# Bijlage 1

## Reactie op voorstellen luchtruimgebruikers 5.11 stakeholderconsultatie Lelystad Airport

LUCHTVERKEERSLEIDING  
NEDERLAND

Figuur 2-1 Geconsulteerd ontwerp Lelystad CTR

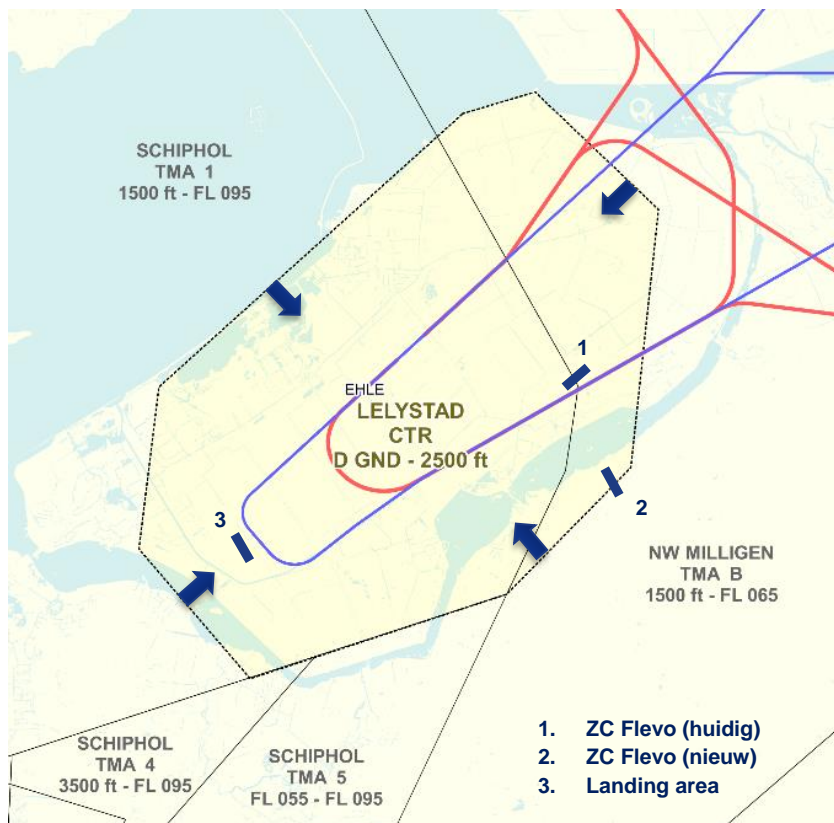
Gevraagd is om een GA-corridor – buiten de CTR – boven land op te nemen in het ontwerp van de CTR ten noordwesten van de CTR, vanwege de vliegveiligheid voor GA-verkeer, tussen 1000 voet en 1500 voet, eventueel voorzien van duidelijke geografisch herkenbare punten voor GA-vliegers.

Er is voorgesteld om de CTR zo klein mogelijk te maken, namelijk maximaal 3,5 NM (nautische- of zeemijl) van de te vliegen routes. Deze 3,5 NM is opgebouwd uit 2,5 NM conform de eis van separatie gecontroleerd/ongecontroleerd verkeer plus 1 NM navigatie-onnauwkeurigheid. Daarmee blijft onder andere een corridor over land aan de noordwestelijke zijde over voor VFR-verkeer van Zuidwestelijke naar Noordoostelijke richting en vice versa, zie paragraaf 2.1.2.

Ten zuidwesten van Lelystad Airport is een 'simulated forced landing area' voor het oefenen van noodlandingen ten behoeve van vliegopleidingen. Gevraagd is het huidige simulated forced landing area toegankelijk te houden. Indien dit niet mogelijk is, wordt gepleit voor een alternatief elders in Flevoland.

ZC Flevo heeft een alternatieve locatie voor het huidige zweefvliegveld op het oog, als gevolg van het uitbreiden van Lelystad Airport. Gevraagd wordt de CTR zodanig aan te passen dat de beoogde velden die in de gemeente Nunspeet moeten komen zo min mogelijk beperkingen van de CTR Lelystad ondervinden.

Ten behoeve van het zweefvliegveld Biddinghuizen (ZC Flevo) is gevraagd binnen de Lelystad CTR een zweefvliegsector te maken, zodat in de overgangperiode naar een nieuwe locatie voor het zweefvliegveld het zweefvliegen gecontinueerd kan worden.

Bij het ontwerp van de CTR wordt een GA-corridor boven het land opgenomen ten noordwesten van de CTR. Met het toepassen van bovenstaande ontwerpisen, is de CTR teruggebracht tot de minimale afmeting. Hierbij is op verzoek van de luchtruimgebruikers het initieel gehanteerde uitgangspunt losgelaten dat de grens van de CTR gebaseerd zou moeten zijn op uit de lucht eenvoudig herkenbare geografische landschapskenmerken. Het strikt

hanteren van de hierboven beschreven uitgangspunten zou resulteren in een minimale afstand tussen luchtruimgrens en route boven 1500 voet in 2,5 NM (grenzend aan Schiphol TMA klasse A), en onder 1500 ft in 3NM (grenzend aan klasse G luchtruim onder de Schiphol TMA). Om een eenduidige CTR te ontwerpen, is voor de afstand zowel boven als onder 1500 ft 3 NM gehanteerd.

Op basis van de ontwerpisen, zoals beschreven in paragraaf 2.1.1, is de CTR zo klein mogelijk gemaakt. Hierdoor is aan alle zijdes van de CTR ruimte beschikbaar gekomen, waaronder de gevraagde corridor over land aan de noordwestelijk zijde over voor VFR-verkeer. Deze extra verkleining van de CTR is onder andere mogelijk gemaakt door de afstand waarop verkeer van een gecontroleerde luchtruimgrens dient te blijven te verkleinen van 2,5 NM tot 1,5 NM. Dit is mogelijk indien nadere afspraken zijn gemaakt met de verkeersleiding van het aangrenzende partij. Dit wordt dan ook voor dit luchtruimontwerp gedaan.

Het gebruik van de 'Simulated Forced Landing Area' waar noodlandingen worden geoefend blijft mogelijk binnen de CTR. De luchtverkeersleiding moet een klaring geven voor het vliegverkeer voordat het verkeer de CTR kan invliegen. Ook is een radiotelefonielicentie benodigd. Het luchtruim is niet gesloten, maar voorstaande behelst wel een verandering ten opzichte van de huidige situatie op Lelystad Airport.

De CTR wordt zodanig aangepast, dat de voorkeurslocaties van de nieuwe velden van ZC Flevo buiten de CTR liggen. Het zoekgebied voor de nieuwe locatie ligt wel deels onder de Lelystad TMA 3. Deze begint op 2500 voet.

Door het minimaliseren van de Lelystad CTR ligt de huidige locatie van zweefvliegclub Flevo buiten de CTR. Deze komt wel binnen de Lelystad TMA 2 te liggen, welke een ondergrens heeft van 1500 voet.

Figuur 2-2 Geconsulteerd ontwerp Lelystad TMA

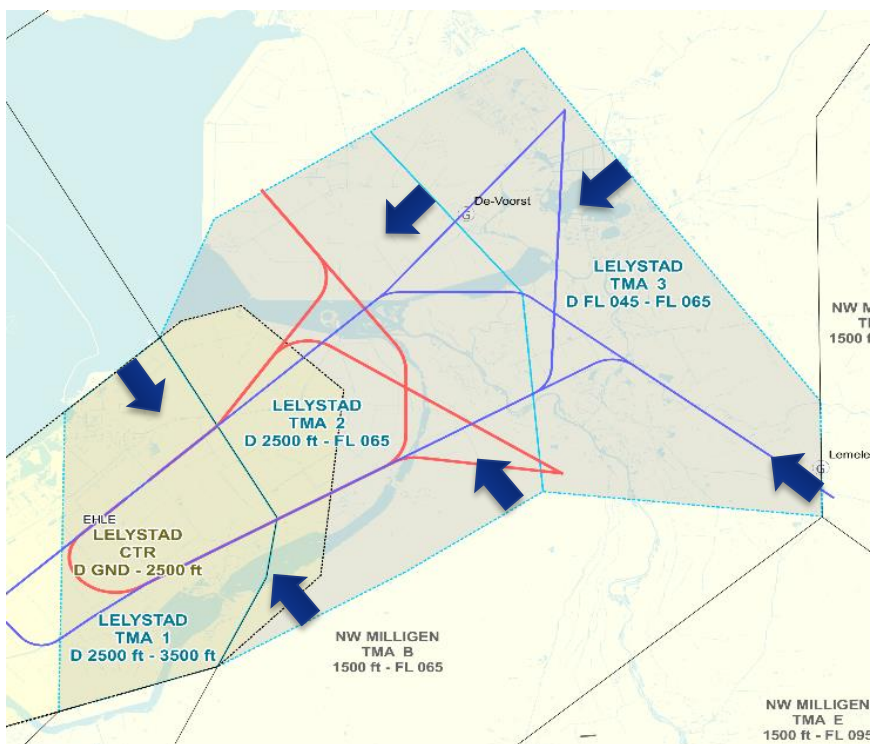
Het voorstel is om de IAF Zuid op te schuiven naar het noordwesten en daarmee ook de oostgrens van TMA Lelystad. Boven het zweefvliegveld zou de ondergrens van de TMA dan op FL055 komen te liggen. Dit betekent minder beperkingen, bovenop de eerder geboden ruimte, voor het zweefvliegen bij Lemelerveld. Daarnaast levert dit minder beperkingen op voor de luchtsporten in het algemeen. De Noord-Zuid 'route' voor General Aviation verkeer wordt minder beperkt.

Verzocht is om de TMA 3 te verkleinen door de oostelijke grens naar het westen te verschuiven, waardoor er minder beperkingen zijn voor het 'over land vliegen' door zweefvliegers van de Noordoostpolder richting het oosten.

Voorgesteld wordt de grens tussen TMA 2 en TMA 3 zover mogelijk naar het zuidwesten te verplaatsen, bij voorkeur zodanig dat deze niet door - dan wel over - de huidige door AMPYX Power en NLR (NRTC) en ZC NOP gebruikte gebieden lopen. Daarnaast wordt een voorkeur uitgesproken voor een grens die visueel herkenbaar is op de grond, zoals de autoweg N50 van Emmeloord tot knooppunt Hattermerbroek of de Zwolse Vaart.

Er wordt voorgesteld om een gedeelte van de grens rondom de huidige zweefvlieglocatie Biddinghuizen tussen Lelystad TMA 2 en Lelystad TMA 3 te verschuiven. In dat geval is de ondergrens van dit gebied 2.500 voet ten opzichte van 1.500 voet, zoals gepresenteerd in sessie 3 door LVNL/CLSK.

Verzocht is om de Lelystad TMA te reduceren tot 3,5NM aan beide zijden van de route (2,5 NM + RNAV 1). Daarnaast wordt verzocht een getrapte TMA volgens het 'upside down wedding cake principe' te realiseren, waarbij een minimale CTR ontstaat met daaromheen de TMA.

In het voorstel wordt gemeld dat de zuidoostelijke sector van TMA 3 zich ver buiten de 3,5 NM bufferzone ten opzichte van de route uitstrekt. Dit lijkt niet noodzakelijk volgens de ICAO normen. Het voorstel is om de grens van TMA 3 op 3,5 NM van de route te zetten, zodat de nieuwe zweefvlieglocatie van ZC Flevo zich buiten TMA 3 bevindt en er geen grens is van 2.500 voet.

De suggestie is gedaan om de TMA Lelystad te verkleinen of de ondergrens te verhogen naar 3000 voet. Daarnaast is de vraag gesteld om de ondergrens van TMA 3 te verhogen naar FL055 met als doel de beperking voor kleine luchtvaart te verminderen.

Verzocht is de Lelystad TMA 2 aan te passen om boven het nieuwe zweefvliegterrein een bovengrens van 2.500 voet – met wens FL045 - mogelijk te maken.

Entrypunt IAF Zuid is onderdeel van de routeset B+, inclusief de onderliggende uitgangspunten conform het Alders advies uit 2014. Het verplaatsen van IAF Zuid is strijdig met het uitgangspunt dat routeset B+ onveranderd blijft. Het voorstel is om deze reden niet opgenomen in het routeontwerp. Daarnaast vermindert het verplaatsen van de IAF de ruimte om conflicten op te lossen (lateraal en verticaal).

Op basis van paragraaf 2.2.1 is de Lelystad TMA ontworpen. Er is vectorruimte nodig wanneer er twee vliegtuigen in TMA 3 moeten worden gesepareerd. Om deze reden is het niet mogelijk om de oostgrens richting het westen te verschuiven.

Het opschuiven van de grens tussen TMA 2 en 3 wordt niet haalbaar geacht vanwege een te steile dalgradiënt voor naderend IFR-verkeer naar baan 23.

In het nieuwe ontwerp is zo veel mogelijk rekening gehouden met de wensen van luchtruimgebruikers. Aan de hand van ingediende voorstellen, en het toepassen van de ontwerpeisen benoemd in hoofdstuk 2.2 van het hoofddocument, is gekomen tot een minimale laterale en verticale afmeting van de Lelystad CTR en TMA's. Op verzoek van de luchtruimgebruikers is de Lelystad CTR gereduceerd tot de minimale afmeting. Om te voldoen aan de ontwerpeis dat het groothandelsverkeer volledig in gecontroleerd luchtruim afgehandeld moet worden, was het nodig het ontwerp van de Lelystad TMA's aan te passen.

Als gevolg van deze aanpassing is TMA 2 uit het geconsulteerde ontwerp opgesplitst in 2 TMA's, waardoor het nieuwe ontwerp bestaat uit 4 Lelystad TMA's. Dit betekent ook dat de ondergrens van de TMA boven de huidige zweefvliegveld Biddinghuizen 1.500 voet wordt in plaats van 2.500 voet. Deze aanpassingen zijn nodig om de gehele vertrek- en naderingsroute door gecontroleerd gebied te laten lopen (zoals vereist). Het verschuiven van de grens tussen Lelystad TMA 2 en 3 naar het westen, zoals verzocht, heeft als effect dat niet de hele route in gecontroleerd gebied komt te liggen. Daarmee conflicteert het voorstel met de ontwerpeisen.

Aan de hand van de ontwerpeisen voor de TMA, is de TMA lateraal ten noordwesten verkleind. Het verder reduceren van de TMA, zowel verticaal als lateraal is niet mogelijk gebleken. De gevraagde getrapte TMA was reeds onderdeel van het geconsulteerde ontwerp. Het toevoegen van één of meerdere trappen is niet opgenomen in het ontwerp, omdat hierdoor een te gefragmenteerd luchtruimontwerp ontstaat, wat resulteert in een toename van complexiteit voor de verkeersafhandeling. Het kleiner maken van de TMA aan de oostkant is niet haalbaar vanwege benodigde vectorruimte.

De voorgestelde grens van Lelystad TMA 3 bevindt zich op circa 3,5 km van de route in plaats van 3,5 NM. Naast de 3,5 NM is er nog extra bufferruimte nodig voor vectorruimte, zie paragraaf 2.2.1. Om deze reden kan de grens van Lelystad TMA 3 niet worden verplaatst.

De ondergrens van de TMA 1 en 2 verhogen naar 3000 voet is niet mogelijk, omdat daarmee een deel van de route in ongecontroleerd luchtruim komt te liggen. In het geconsulteerde ontwerp hadden de Lelystad TMA 1 en 2 een ondergrens van 2.500 voet, waarbij de CTR een bovengrens had van 2.500 voet. Vanwege het verkleinen van de CTR in het definitieve ontwerp, was het noodzakelijk om de TMA 1 en 2 te verlagen naar 1.500 voet, zodat de lokale naderings- en vertrekroute in gecontroleerd gebied ligt. Met deze aanpassing is tevens TMA 2

opgesplitst in twee delen, waardoor Lelystad 4 TMA's kent. Lelystad TMA 3 heeft daarbij een ondergrens van 2.500 voet. Dit is nodig om te voldoen aan de ontwerpeis dat de route volledig in gecontroleerd luchtruim afgehandeld moet worden. Het verhogen van de ondergrens van TMA 3 (in het nieuwe ontwerp hernoemd naar TMA 4) is om dezelfde reden niet mogelijk. Bij de IAFs zakt het verkeer van FL060 richting de luchthaven. Om deze hele nadering in gecontroleerd luchtruim te accommoderen, is een ondergrens van FL045 nodig voor dit gebied.

De Lelystad TMA 3 (het luchtruim boven het nieuwe zweefvliegterrein wat eerst Lelystad TMA 2 was) is 2.500 voet. Zie beoordeling voorstel 10 voor verdere uitleg.

Figuur 2-3 Geconsulteerd ontwerp van wachtgebieden

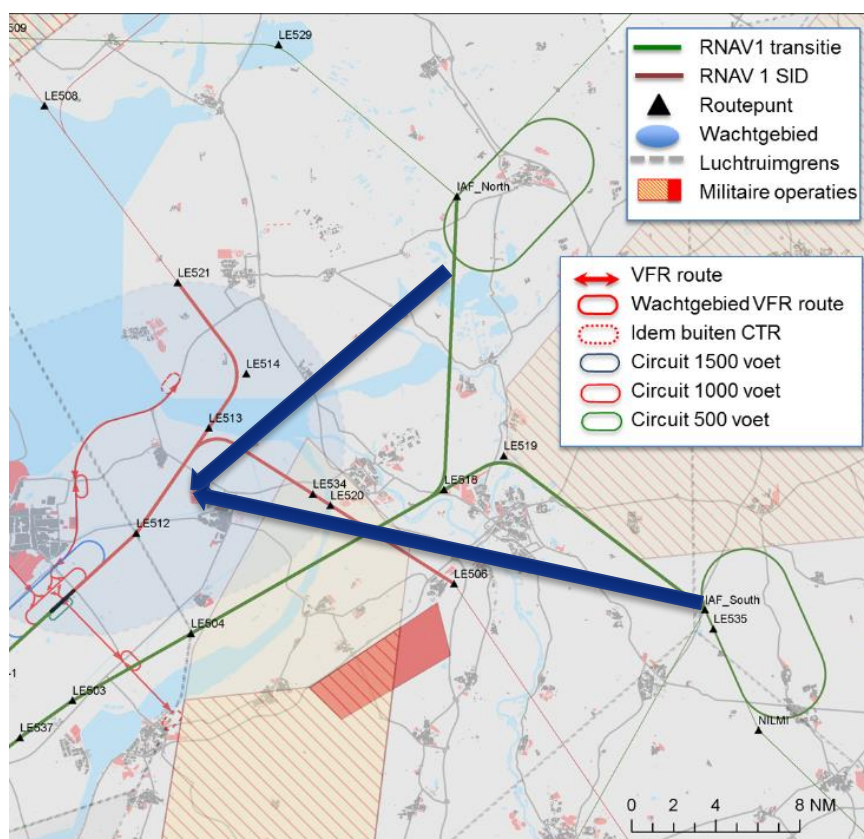
Verzocht wordt de beide wachtgebieden bij de IAF Noord en IAF Zuid te vervangen door een enkel wachtgebied boven het vliegveld Lelystad, in lijn met luchthaven Eindhoven. Daarbij wordt voorgesteld een nieuw multiple-level wachtgebied boven vliegveld Lelystad te realiseren, onder wachtgebied ARTIP van Schiphol.

De suggestie is gedaan om de minimale hoogte van wachtgebied ARTIP te verhogen voor inbound verkeer richting Schiphol met 1000 voet naar FL080.

Het verplaatsen of samenvoegen van het wachtgebied boven Steenwijkerland naar de ARTIP holding is niet mogelijk, omdat dit resulteert in een aanpassing van de bestuurlijk overeengekomen B+ route op FL060. Daarnaast zorgt deze aanpassing voor een interferentie van de Lelystad verkeersstromen met het Schipholverkeer, doordat de protection area van het nieuwe wachtgebied ervoor zorgt dat er later gedaald kan worden en daardoor baan 27 (Buitenveldertbaan) niet gehaald wordt.

De verkenning naar oplossingen heeft geleid tot het voorstel 1 wachtgebied in NM TMA E op FL090 te realiseren waarbij twee wachtgebieden IAF Noord (boven de Weerribben) en IAF Zuid (bij Lemelerveld) verplaatst worden naar een locatie boven de noordelijke Achterhoek. Door het wijzigen van de locatie is het mogelijk dit wachtgebied te realiseren op FL090 in plaats van FL060.

Uitgangspunt voor het ontwerp is dat het Schipholverkeer niet negatief beïnvloed wordt. Dit is vertaald naar een gelijkblijvend ACC werkgebied - en dus ongewijzigde CTA Amsterdam - omdat het aanpassen van de CTA Amsterdam een negatief effect heeft op de werkbelasting van luchtverkeersleiders en dus capaciteit van het luchtruim. Zie hoofdstuk 3.2 van het hoofddocument voor een uitgebreide toelichting op de werkwijze van ACC en de relatie tussen luchtruim en werkbelasting. Het verhogen van de Lelystad TMA, waarvoor verhogen ARTIP nodig is, betekent minder capaciteit in de holding, en dus een beperking van de capaciteit bij versturende omstandigheden.

Het verhogen van de Lelystad TMA resulteert in een 'stepped descent'. Dit heeft een negatief effect op de capaciteit, aangezien dit leidt aanvullende instructies en extra RT met de piloot, en extra aandacht vergt van de luchtverkeersleider op de radar. Dit leidt tot werklastverhoging per vliegtuig. Bij ARTIP vindt ook holding plaats. Het laagste level waarop dit plaatsvindt, is FL70. Als een deel van CTA Amsterdam East 1 wordt weggegeven, moet ARTIP tevens verhoogd worden, wat de capaciteit voor holden op ARTIP vermindert.

De analyse van het inbound Schipholverkeer toont dat er in de praktijk een aanzienlijke hoeveelheid verkeer plaatsvindt tussen FL70 en FL100 nabij ARTIP. Vooral voor inbound baan 27 (Buitenveldertbaan) is een laag FL benodigd.

Figuur 2-5 De luchtruimclassificatie van de NM TMA's

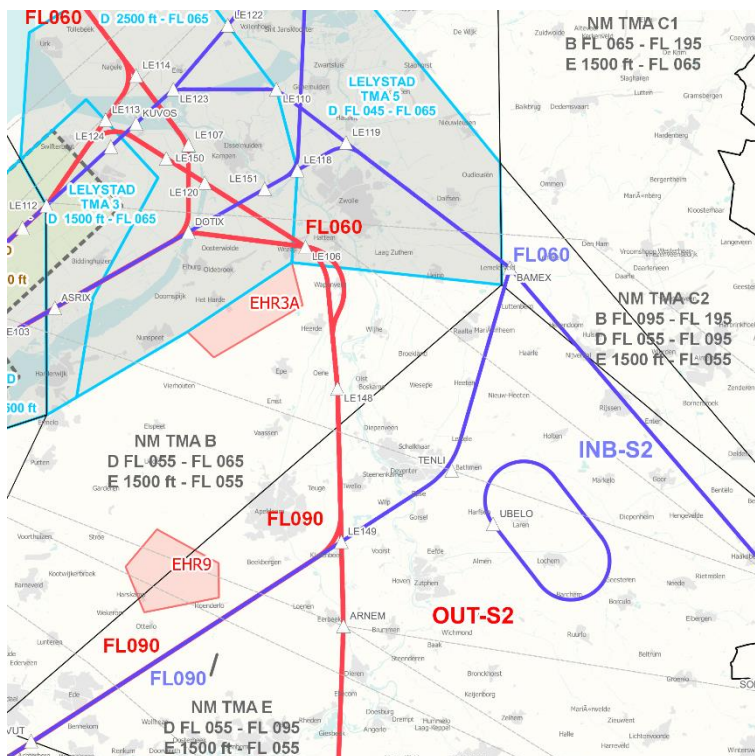
Tijdens de derde consultatiesessie is het voorlopige ontwerp van de aansluitroutes getoond aan de luchtruimgebruikers. Voorgenomen wijzigingen van de NM TMA, die nog niet eerder ter consultatie waren gelegd, werden hierbij ook getoond. Luchtruimgebruikers hebben verzocht niet de volledige TMA-B en TMA-E te voorzien van klasse D, en deze klasse E te houden.

Voorgesteld wordt alleen de luchtruimclassificatie in het luchtruim rondom de routes in de NM TMA's aan te passen, en door middel van een Radio Mandatory Zone (RMZ) en Transponder Mandatory Zone (TMZ) vrije toegang te faciliteren voor VFR-verkeer.

Momenteel heeft de NM TMA B een ondergrens van 1.500 voet en een bovengrens van FL065, en heeft deze luchtruimklasse E. In het routeconcept is een wijziging opgenomen, waardoor de bovenste laag van de NM TMA B, tussen FL055 en FL065 klasse D zal worden. Het resterende deel van de NM TMA B blijft ongewijzigd.

NM TMA C is op dit moment klasse E tussen 1.500 voet en FL065; en klasse B tussen FL065 en FL095 (door de week). In het weekend is de gehele NM TMA C klasse E. NM TMA C wordt gesplitst in NM TMA C1 en NM TMA C2, zodat niet de gehele NM TMA C wordt gewijzigd. Zie hiervoor Figuur 2-5. NM TMA C1 wordt tussen 1.500 voet en FL055 luchtruimclassificatie E, tussen FL055 en FL095 wordt dat klasse D. NM TMA C2 houdt dezelfde luchtruimclassificatie als de huidige NM TMA C.

NM TMA E is op dit moment klasse E tussen 1.500 voet en FL065; en klasse B tussen FL065 en FL095 (door de week). In het weekend is de gehele NM TMA E klasse E. Dit wordt als volgt gewijzigd: tussen 1.500 voet en FL055 wordt de NM TMA E luchtruimclassificatie E, tussen FL055 en FL095 wordt dat klasse D. Dit betekent dat door de week het luchtruim verder wordt opengesteld voor VFR dan nu het geval is, tussen FL065 en FL095 wordt dit klasse D in plaats van klasse B.

Deze luchtruimwijziging is nodig omdat voor het type verkeer dat geacommodeerd wordt, met de betreffende verkeersaantallen, luchtruim benodigd is waarbij geen ongecontroleerde VFR bewegingen kunnen interfereren met het Lelystadverkeer. Bij het beoordelen van de gewenste luchtruimclassificatie is namelijk niet alleen het verkeersvolume een criterium, ook speelt de verkeersmix een rol. Opgemerkt wordt dat geconsulteerde luchtvaartmaatschappijen de voorkeur geven aan verkeersafhandeling in klasse D.

Zoals toegelicht in de reactie op voorstel 12, wordt het voorstel RMZ/TMZ in Duitsland toegepast in luchtruimklasse E. Vanwege het aantal vluchten en de verkeersmix is gekozen voor klasse D in de betreffende delen van de NM TMA's, en daarbinnen past de voorgestelde procedure niet. In 2018 zal een initiatief met LVNL/CLSK en KNVvL/AOPA worden gestart, waarbij de toepassing van een concept met RMZ/TMZ in (delen van) het Nederlandse luchtruim wordt onderzocht.
